A. Textová část

A.9 Doklady

Studie proveditelnosti
trati Veselí nad Moravou –
Blažovice (– Brno)

Žst. Nemočice

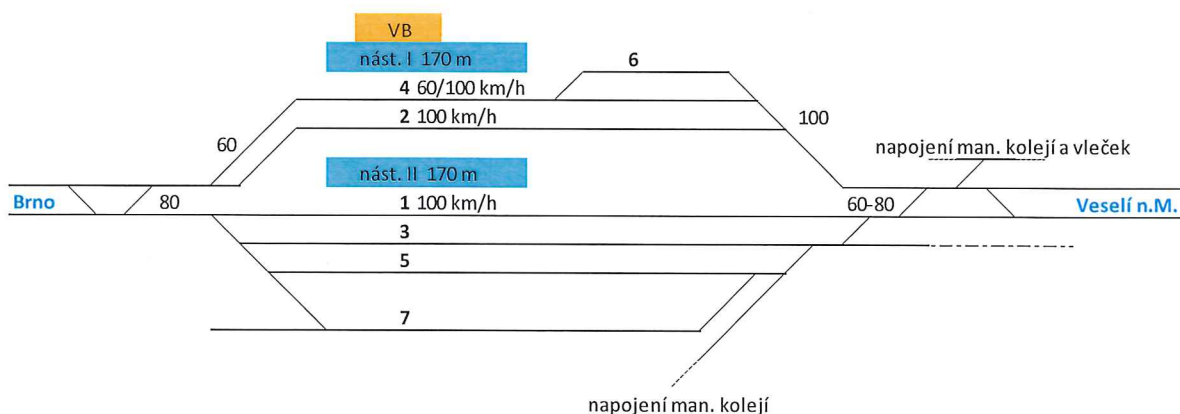
- Var. A a B:
 - Spojku 8-9 vynechat, z DKS na veselském zhlaví ponechat pouze spojku 2-3.
 - Výh. 6 posunout přibližně do místa stáv. výh. č. 8 a v koleji č. 3 napojit co nejdříve do st. stavu.
 - Kolej č. 4 ponechat ve stávající stopě v co největší délce. Kolej č. 4 napojit do výh. č. 10 co nejdříve za výhybkou, mělo by postačit ponechání koleje ve stávajícím stavu bez rekonstrukce ve většině délky koleje, případně se směrovou úpravou.
 - Zachovat stávající výh. č. 6 a 6A včetně odvrtné koleje, výh. č. 7 nahradit kol. polem.
 - Pokud je směrové vedení kolejí 1 a 2 vedeno v nových stopách, prosíme o odstranění oblouku o $R=2000$ m na veselském zhlaví.
- Var. C: Rekonstrukci koleje č. 4 provést jen v místech napojení nových zhlaví, zachovat v maximální délce ve st. stopě.
